## NOVÁ SEŘIDITELNÁ HORNÍ ROLNA

rádi Vám oznamujeme změnu horní seřiditelné rolny u garážových vrat TOORS GUARDY s torzními pružinami vzadu (LHR-C) i vpředu (LHF-C). Rolna je nově seřiditelná v horizontálním i vertikálním směru. U nové rolny byl také sjednocen materiál kolečka s ostatními tichými rolnami používanými na vratech. Dosahujeme tím celkově hladšího a tiššího chodu vrat.

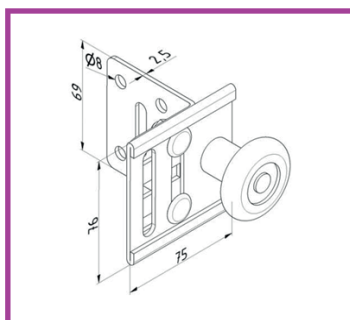
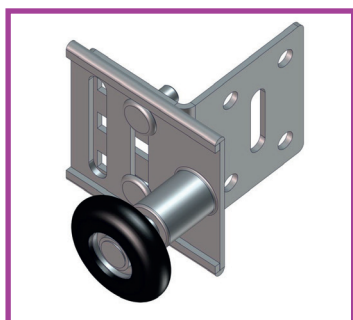
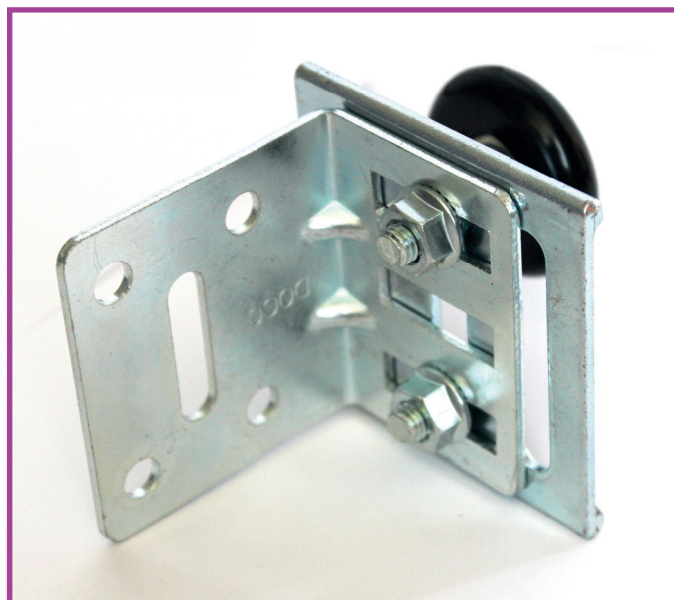
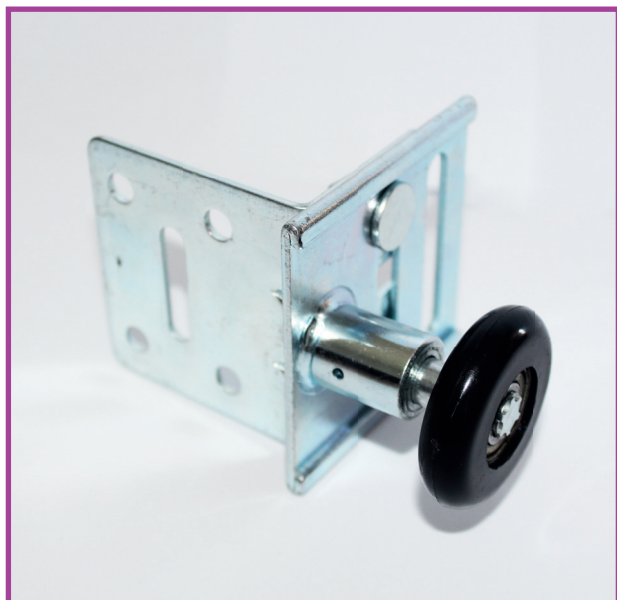
V případě objednání této komponenty jako náhradního dílu, objednávejte pod kódem T09-040-70-0211. Rolna je identická pro pravou i levou stranu vrat.

Vzhledem k výměně horní rolny došlo k úpravě instalačního manuálu pro vrata LHR-C (strana 34 u bodů 24.2 a 24.3 + strana 35) a pro vrata LHF-C (strana 34), verze manuálu 1641.
